**Avis délibéré de la mission régionale d'autorité environnementale
sur la réalisation du complexe hôtelier "Alpine Mess", porté par
la société Powerhouse Hospitality, dans le secteur du Val Claret
sur la commune de Tignes (73)**

Avis n° 2022-ARA-AP-1354

Avis délibéré le 21 juin 2022

Figure 4: Cartographie des résultats des prospections en flore protégée (source : dossier)

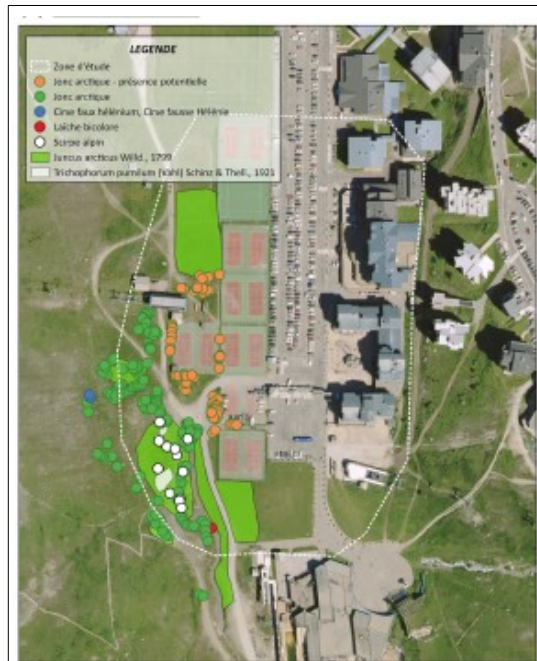
Cet habitat communautaire (« communautés riveraines des sources et des ruisseaux de montagnes calcaires ») abrite une riche flore arctico-montagnarde. Il est ainsi identifié la présence de trois espèces de flore protégée : Jonc arctique, Scirpe alpin et Laîche bicolore. La proximité des pieds de Jonc arctique vis-à-vis de l'aménagement en fait un enjeu très fort.

Le dossier précise que la modification du secteur en lien avec le chantier du Club Med nécessite des prospections ultérieures qui nécessiteront de réajuster l'état initial. Ces prospections ne sauraient en aucun cas servir de nouvel état de référence à l'étude d'impact.

L'Autorité environnementale recommande de compléter dès ce stade l'état initial en intégrant les résultats des prospections réalisées en 2022, et lors de l'initiation du projet (2016 et au-delà), et de conduire une démarche ERC en conséquence.
